**Erfahrungssammlung zu den
"Richtlinien für den Entwurf, die konstruktive Ausbildung und Ausstattung von Ingenieurbauten (RE-ING)"
(Stand: 20.03.2024)**

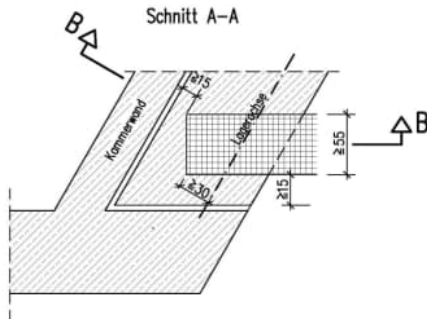
Teil-Abschnitt der RE-ING (Stand)	Nr./Absatz bzw. Tabelle oder Bild	Reg.-Nr.	Frage/Stellungnahme/Lösungsvorschlag	Antwort/Erläuterung
2-5 (12/2017)	Anhang A	002.2-5	<p>.... mit dem ARS Nr. 09/2018 haben Sie die RE-ING in der Ausgabe Dezember 2017 bekanntgegeben. Im Vergleich zur bisherigen Ausgabe vom Dezember 2016 gibt es unter anderem eine Änderung in <i>Teil 2 Brücken – Abschnitt 5 Integrale Bauwerke – Anhang A „Empfehlung für den Lastansatz des Erddruckes auf die Widerlagerwände in Kombination mit den jahreszeitlichen Temperaturschwankungen“</i>.</p> <p><u>Bisherige Regelung (Ausgabe 12/2016):</u></p> <p>$E_{p, mob}$ = mobilisierter Erddruck nach Vogt E_0 = Erdruhedruck E_a = aktiver Erddruck</p> <div style="border: 1px solid black; padding: 5px; margin: 5px 0;"> $G_{k, Sommer} = \text{ungünstigst (} E_{p, mob} ; E_0 \text{) zu komb. mit } \Delta T \text{ (Sommer)}$ $G_{k, Winter} = \text{ungünstigst (} E_0 ; 0,5 E_a \text{) zu komb. mit } \Delta T \text{ (Winter)}$ </div> <p><u>Neue Regelung (Ausgabe 12/2017):</u></p> <p>$E_{p, mob}$ = mobilisierter Erddruck nach Vogt E_0 = Erdruhedruck E_a = aktiver Erddruck</p> <div style="border: 1px solid black; padding: 5px; margin: 5px 0;"> $G_{k, Sommer} = \text{ungünstigst (} E_{p, mob} \text{) zu komb. mit } \Delta T \text{ (Sommer)}$ $G_{k, Winter} = \text{ungünstigst (} 0,5 E_a \text{) zu komb. mit } \Delta T \text{ (Winter)}$ </div> <p>Bei Bauwerkslängen $\leq 20,0$ m ist</p> <div style="border: 1px solid black; padding: 5px; margin: 5px 0;"> $G_{k, Sommer} = \text{ungünstigst (} E_0 \text{) zu komb. mit } \Delta T \text{ (Sommer)}$ $G_{k, Winter} = \text{ungünstigst (} E_0 \text{) zu komb. mit } \Delta T \text{ (Winter)}$ </div> <p>Hierzu habe ich folgende Fragen und Anmerkungen:</p> <ol style="list-style-type: none"> 1. Ist die Angabe „E_0“ ein Druckfehler und bedeutet eigentlich E_0? (letzte Zeile, bereits in vorherigen Ausgaben unklar) 2. Ist in der Ausgabe 12/2017 der Lastansatz ΔT (Sommer) nur noch mit dem maximalen Grenzwert für den Erddruck zu kombinieren, ΔT (Winter) nur noch mit dem minimalen? (was bedeutet hier „ungünstigst“, da nur zwei Lastfälle kombiniert werden sollen?) 	<p>....</p> <p>zu 1: Es ist ein Druckfehler, richtig ist E_0</p> <p>zu 2: „ungünstigst“ bedeutet: Temperatur + Erddruck mit der ungünstigsten Kombination der übrigen Lastfälle</p> <p>zu 3: Die Frage ist berechtigt, da wir hier tatsächlich einen Widerspruch zu 3.2. (2) haben. Richtig wäre auch hier der Ansatz $0,5 E_a$ wie in 3.2.(2) beschrieben.</p> <p>Wir werden dies für die nächste Fortschreibung der RE-ING berücksichtigen.</p>
